別記

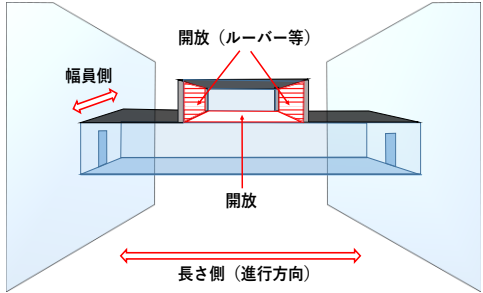
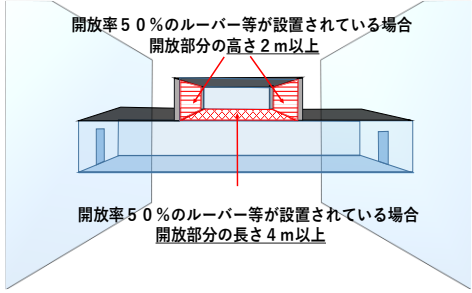
No.	質疑	回答
1	3、(2)、エについて、地下連絡路が接続されている出入口の開口部に設置する特定防火設備として防火シャッター及び防火スクリーンは認められるか。	防火シャッターは認められるが、防火スクリーンは認められない。
2	第4－1表、2、(2)、アの「渡り廊下が接続されている部分からそれぞれ3 m以内の距離にある部分」は上下左右を示すか。	お見込みのとおり。 接続部から3 m以内の全ての部分である。 
3	第4－1表、2、(2)、ウ、(イ)、aの「その他の部分」には、床の仕上げ材、窓枠、雨どい等を含むか。	床の仕上げ材、窓枠、雨どい等の非構造部材は含まない。 「その他の部分」とは、構造耐力上主要な部分に該当しない建築物の構造体をいい、間柱、小梁等がこれに該当する。
4	第4－1表、2、(2)、ウ、(イ)、c、(a)、①において、「排煙口は、排煙上有効な位置に設けること」とあるが、従前のとおり自然排煙口の位置は天井面から1.5 m以内としてよいのか。	お見込みのとおり。
5	4、(1)、ア、(イ)に関して、開放部分の長さが合計2 m以上であれば、開放部分を分割して設けることは可能か。	認められない。 開放部分は連続して2 m以上であること。特殊な形状のものにあっては主管課に相談すること。
6	4、(1)、ア、(イ)の「幅員の大部分」には数値の目安はあるのか。	数値の目安は設けていない。 原則は幅員の全長が開放されていることを求めるが、構造上必要な柱や枠組等がある場合を想定し、この表現とした。
7	第4－3図のような折り上げ天井とする場合、長さ側（進行方向）と幅	幅員側が開放されていること。ただし、長さ側（進行方向）が幅員側よりも開放

員側のどちらが開放されていけばよいのか。	されている場合はこの限りでない。 
8	4、(1)、ア、イ、※の開放部分の算定の考え方を例示してほしい。	(例1) 第4-2図のような天井面の開放部分に、開放率50%のルーバーを設ける場合は、開放部分の長さは4m ($= 2\text{m} \div 0.5$) 以上とすること。 (例2) 第4-3図のような折り上げ天井で、開放率50%のルーバーを用いる場合は、高さ2m ($= 1\text{m} \div 0.5$) 以上開放すること。 
9	4、(1)、ア、ウの「渡り廊下等の大部分」には数値の目安はあるのか。	数値の目安は設けていない。 原則は渡り廊下等の全体が「外部の気流が流通する場所」に該当することを求めるが、構造上必要な壁や柱等がある場合を想定し、この表現とした。
10	4、(1)の開放性のある渡り廊下等の接続部分の開口部は防火設備とすることが義務付けられているか。	義務付けられていない。 4、(1)、イ、ウは、法令等で防火設備(防火シャッター)の設置が求められた場合の基準であり、接続部分に防火設備を設置することを義務付けるものではない。本内容については予防事務審査・検査基準(以下「審検」という。)に反映する際に明確となるよう修正する。
